## 改善箇所説明図

下面図

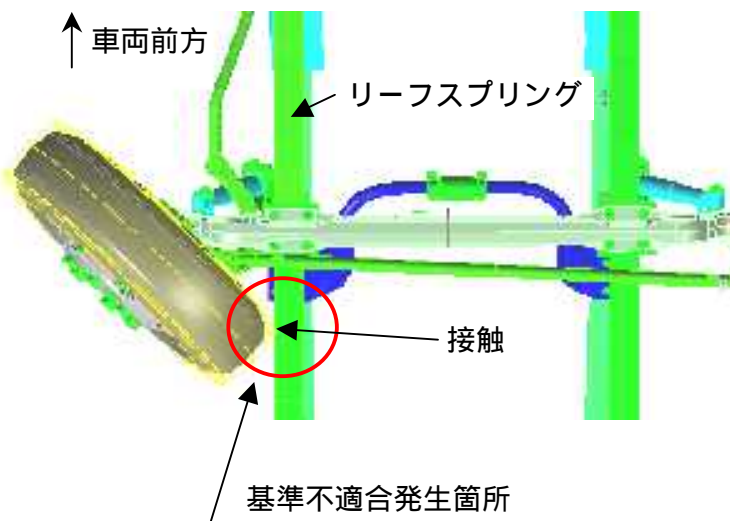
タイヤの切角調整が不適切なため、幅広いタイヤを装着し、ハンドルを最大限度まで切った場合、タイヤのトレッド部がリーフスプリングと接触することがある。そのため、幅広タイヤと交換した際、リーフスプリングとの接触により、タイヤが偏摩耗する。

対策の内容：全車両、タイヤ切角ストoppaを調整する。

識別：キャブ左側ピラー部IDプレート付近に、青色シールを貼り付ける。
